CONCEPTO TECNICO No. 5104

Localidad	4 – San Cristóbal
UPZ	34 – 20 de Julio
Sector Catastral	Granada Sur
Dirección	Cll 20A Sur No. 1A-32 (Nueva Nomenclatura)
CHIP	AAA0002JYAW
Manzana Catastral	28
Predio Catastral	11
Fecha de Visita	Diciembre 14 de 2007
Área aprox. (m^2)	85
Solicitante	Curaduría Urbana No. 4
Tipo de Amenaza	Remoción en Masa

Figura 1. Localización General del Proyecto Ubicado en la Cll 20A Sur No. 1A-32, en el Plano Normativo de Amenaza por Remoción en Masa (Decreto 190 de 2004).

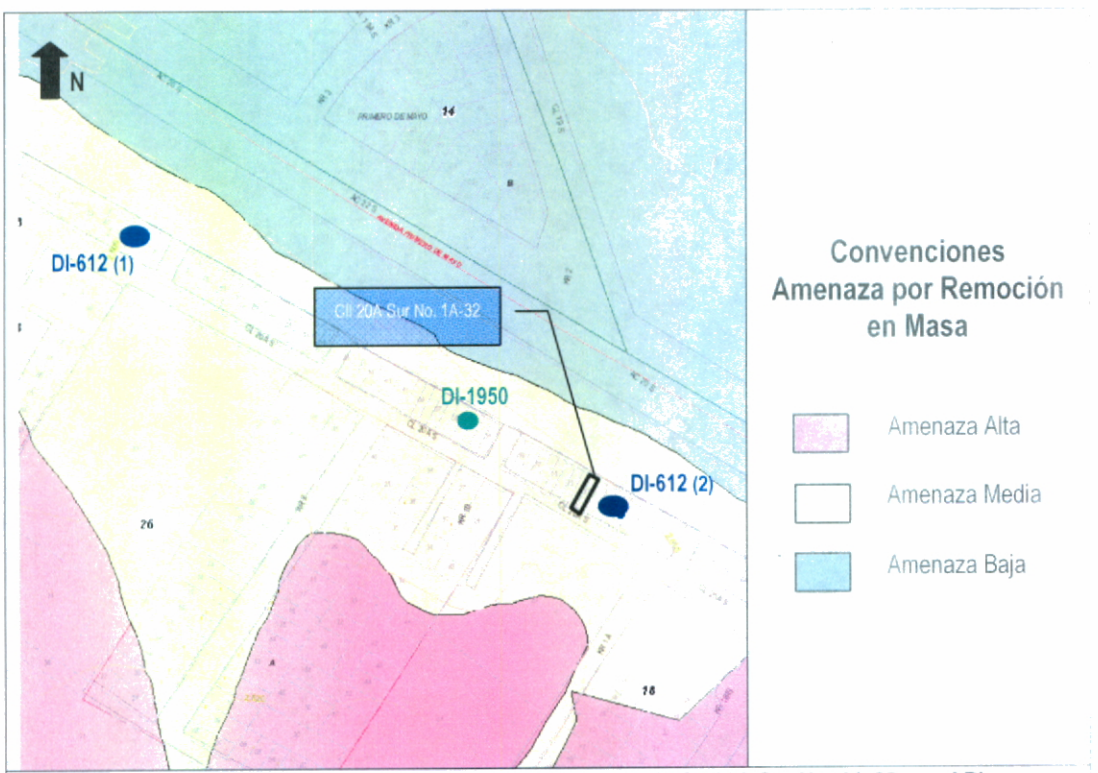
Conforme con el plano normativo de "Amenaza por Remoción en Masa" del Plan de Ordenamiento Territorial de Bogotá – POT, el sector donde se localiza el proyecto ubicado en la Cll 20A Sur No. 1A-32, de la localidad de San Cristóbal, se encuentra en una zona de AMENAZA MEDIA por procesos de remoción en masa (Figura 1).

Un primer sector de inestabilidad corresponde a una franja de aproximadamente 20 metros, donde se presentó una falla del muro en gaviones, de 3 metros de altura, generando una condición de riesgo sobre ocho viviendas localizadas en la Calle 20A Sur con Carrera 2B (Ver Figura 1: DI-612(1)), e involucrando un camino peatonal ubicado a 4 metros de altura de dicho muro.

Un segundo sector del talud, específicamente en la Calle 20A Sur No. 1A-28 (Ver Figura 1: DI-612(2)), presentó un deslizamiento, dejando un escarpe de aproximadamente 5 metros de altura y desplazando un volumen de material sobre la vivienda ubicada en la dirección mencionada y donde no se observó daños en el muro en gaviones construido en la pata. En el área aledaña al sitio del deslizamiento se apreció que el talud no se encontraba empradizado en su totalidad, sufriendo un proceso erosivo intenso. En este mismo sector se presentaron otros dos deslizamientos que no afectaron las viviendas, ni el muro en gaviones.

El diagnostico corresponde a visita técnica realizada a varios de los predios ubicados en el Barrio Granada Sur, en cercanías del talud que separa dicho barrio de la Urbanización Primero de Mayo (Ver Figura 1: DI-1950).

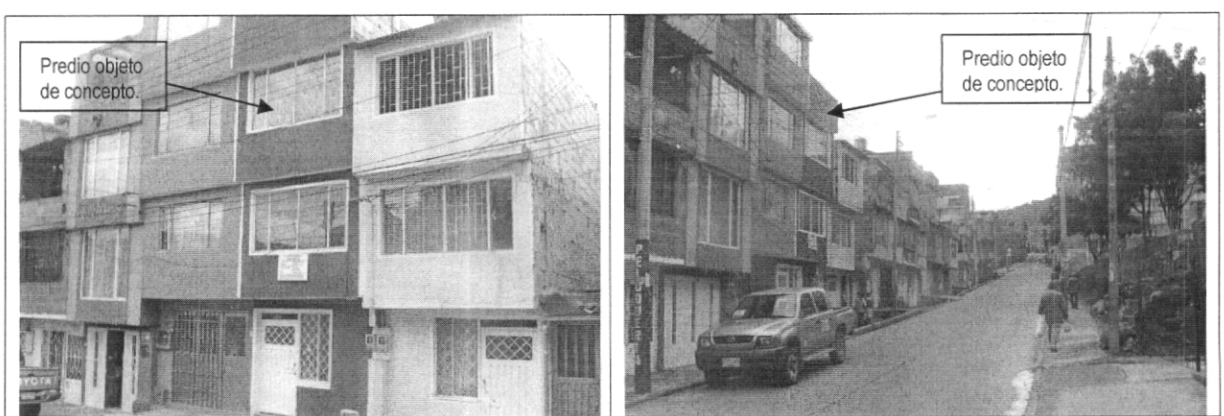
De acuerdo con la información suministrada en el oficio del solicitante, el proyecto ubicado en la Cll 20A Sur No. 1A-32, contempla la construcción de una (1) edificación de tres (3) pisos, en un área de 85m^2 aproximadamente.

Para el desarrollo del presente concepto no se tuvo conocimiento del tipo o propuesta de intervención de la zona, para la ejecución del proyecto.
